29 Septembre 2016

Notification Urgente de Sécurité

Stimulateurs REPLY, ESPRIT, KORA et FACIL¹

Amélioration de la longévité résiduelle affichée par le programmeur

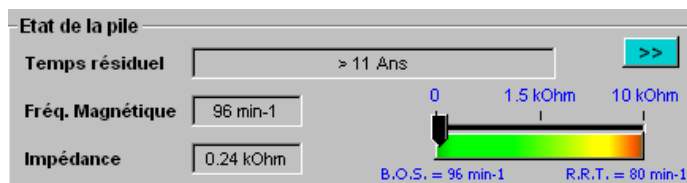
- Si le **temps résiduel typique** est **>3 ans**, le “*temps résiduel typique*” est affiché et le champs de texte correspondant est gris.

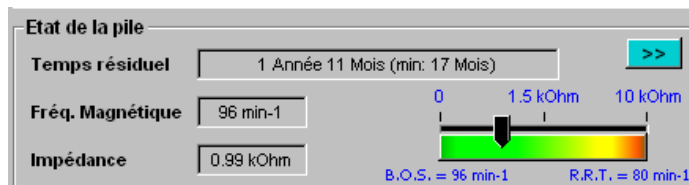
- Si les **temps résiduels typique et minimal** sont **entre 3 mois et 3 ans**, les “*temps résiduel typique (temps résiduel minimal)*” sont affichés et :
 - Le champ du texte correspondant est gris, si l’estimation du **temps résiduel minimal est >12 mois**;

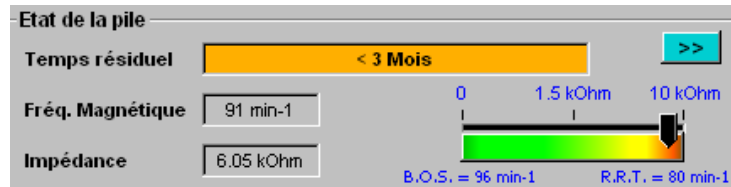
- Le champ du texte correspondant est jaune, si l’estimation du **temps résiduel minimal est ≤12 mois**. Un avertissement sera affiché : “*Dans les conditions d'utilisation actuelles, longévité résiduelle minimum ≤ 12 mois.*”

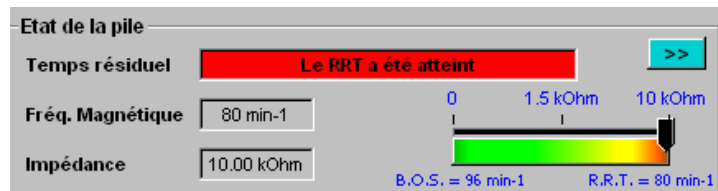
- Si le **temps résiduel minimal** est **<3 mois**, “< 3 mois” est affiché et le champ de texte correspondant est orange. Un avertissement sera affiché : “Dans les conditions d'utilisation actuelles, longévité résiduelle minimum \leq 3 mois.”
